改善箇所説明図

改善の内容

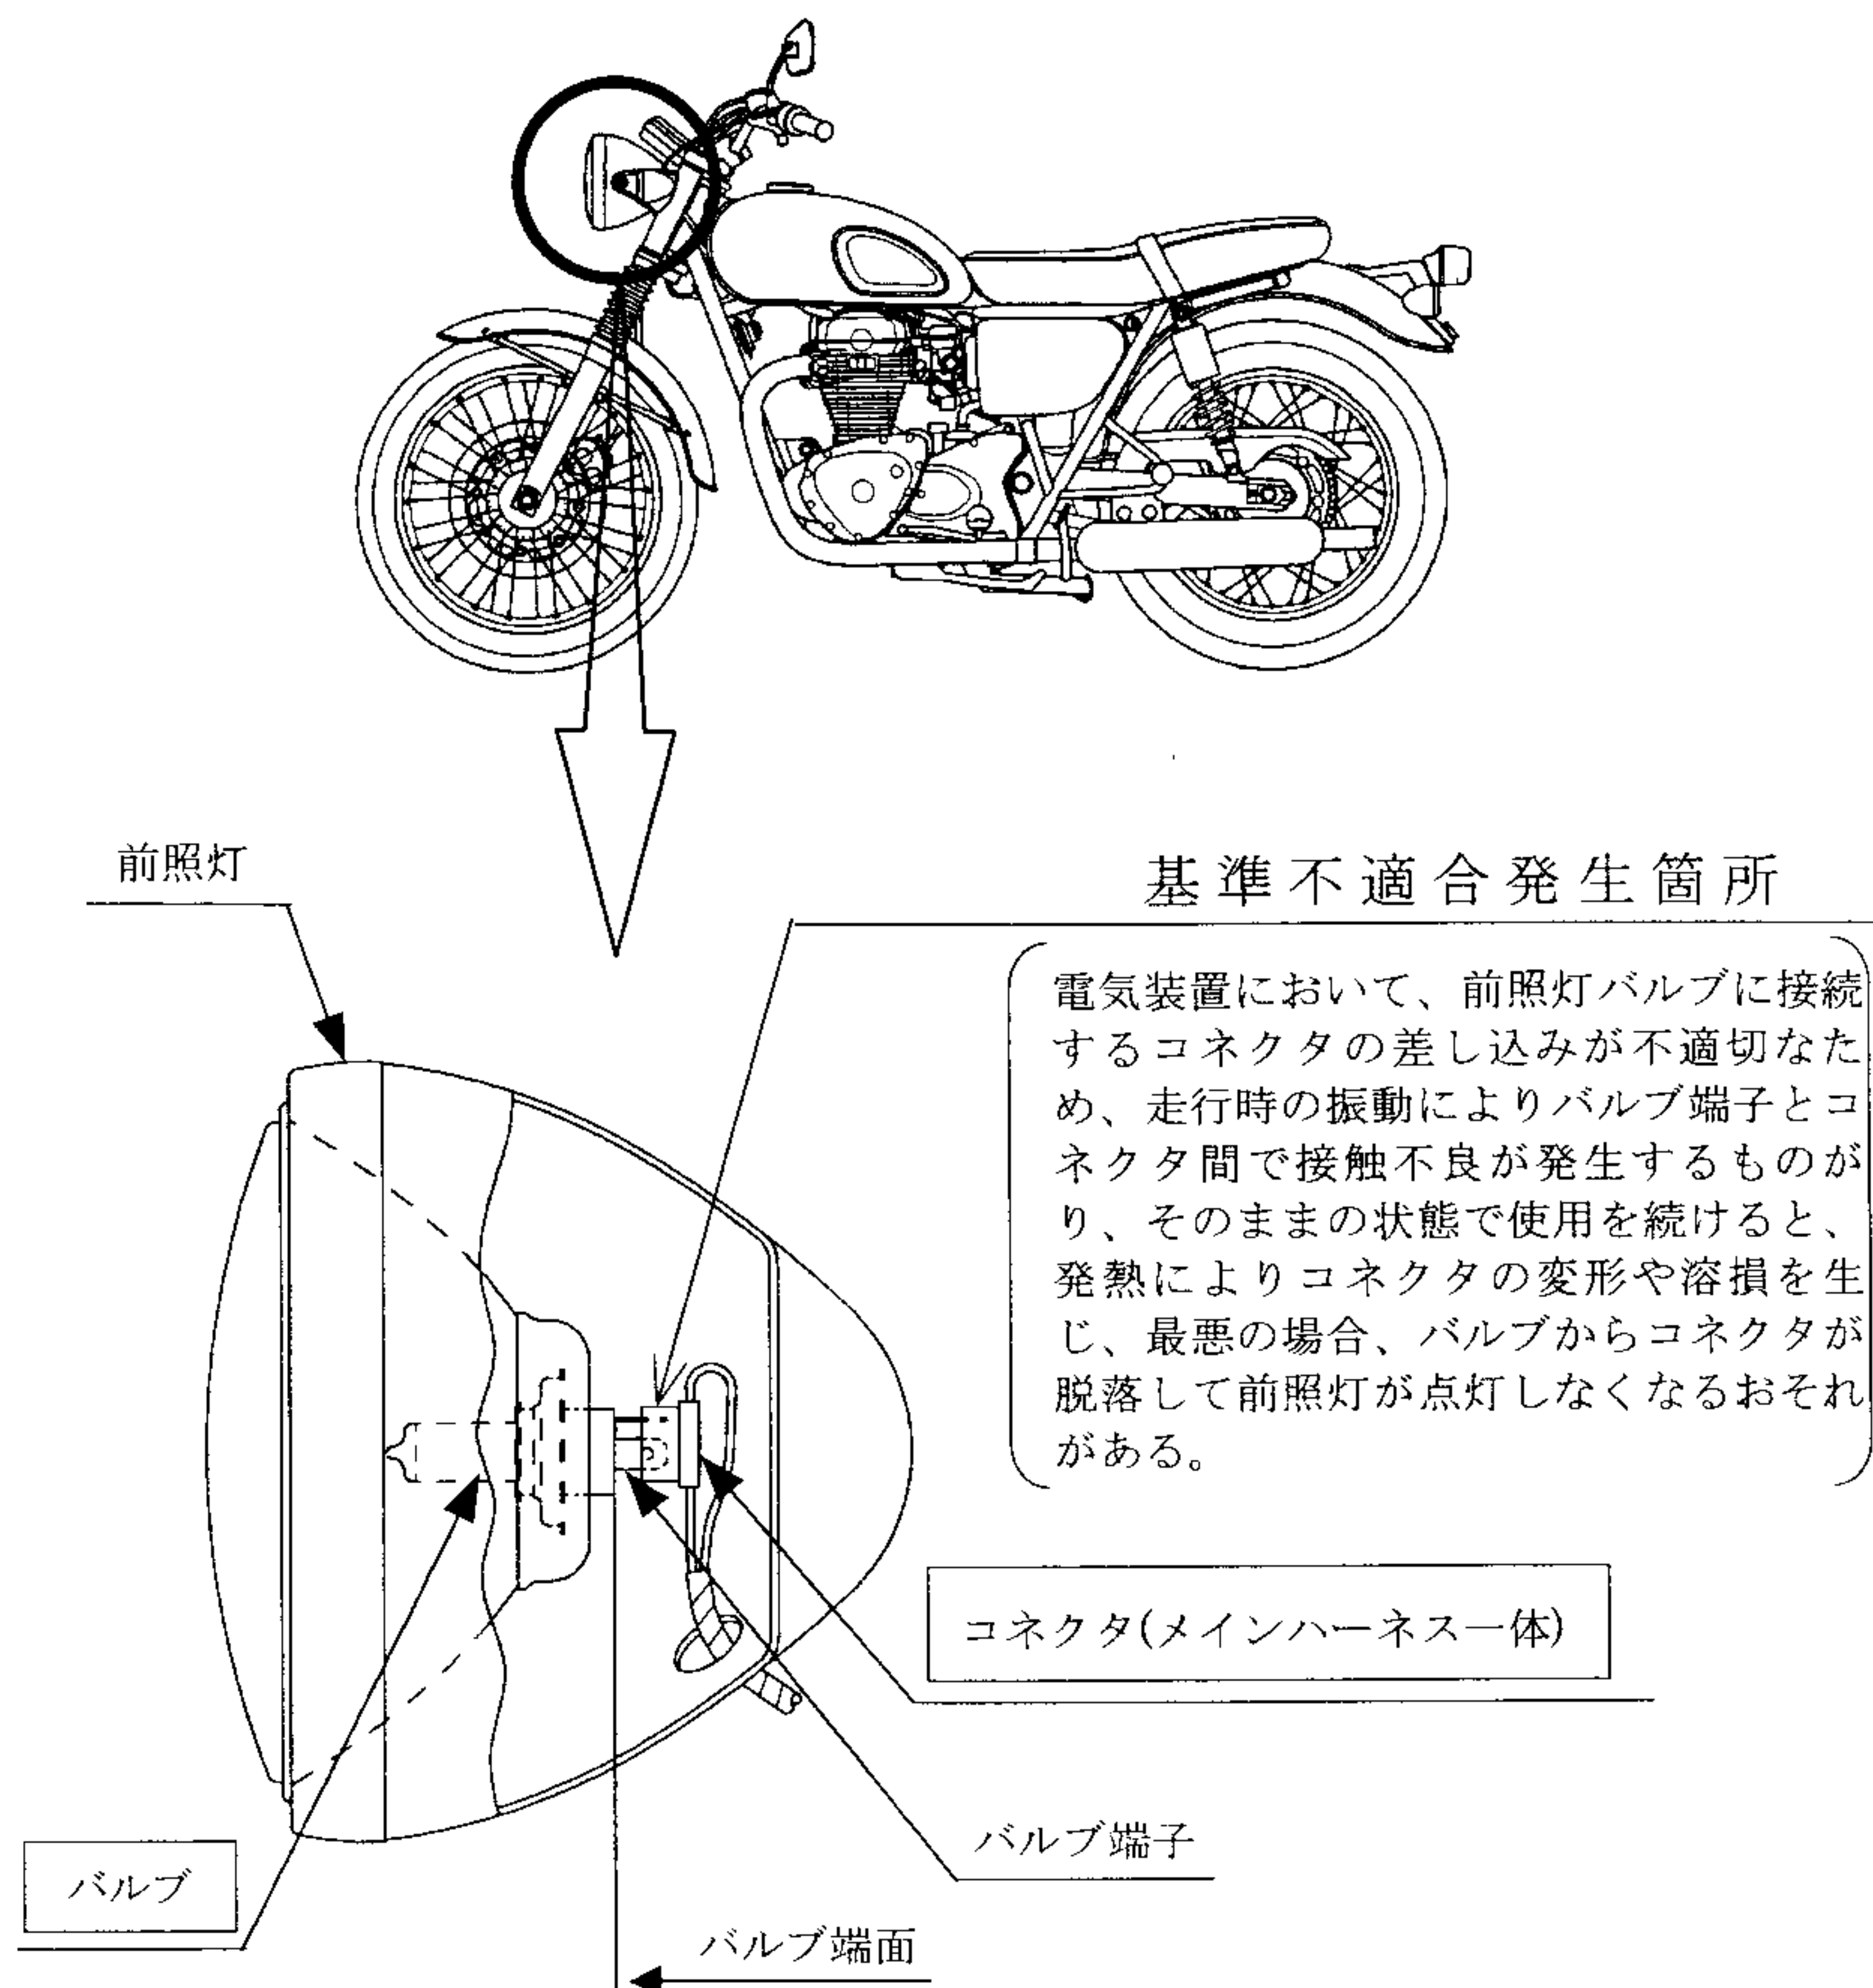
- 1) 当該コネクタを外し前照灯バルブ端子の変色の有無を点検し、変色が確認された場合は前照灯バルブを新品と交換する。
- 2) コネクタの溶損、変形の有無を点検し、溶損、変形が確認された場合はメインハーネスを新品と交換する。
- 3) コネクタ内ターミナルの抜けの有無を点検し、抜けが確認された場合はターミナルをコネクタに確実に差し込む。
- 4) 点検、修理終了後、コネクタをバルブの端面まで確実に差込む。

識別：フレームヘッドパイプ前方のハンドルロックストッパ部左側上面に識別用ポンチマークを打刻する。
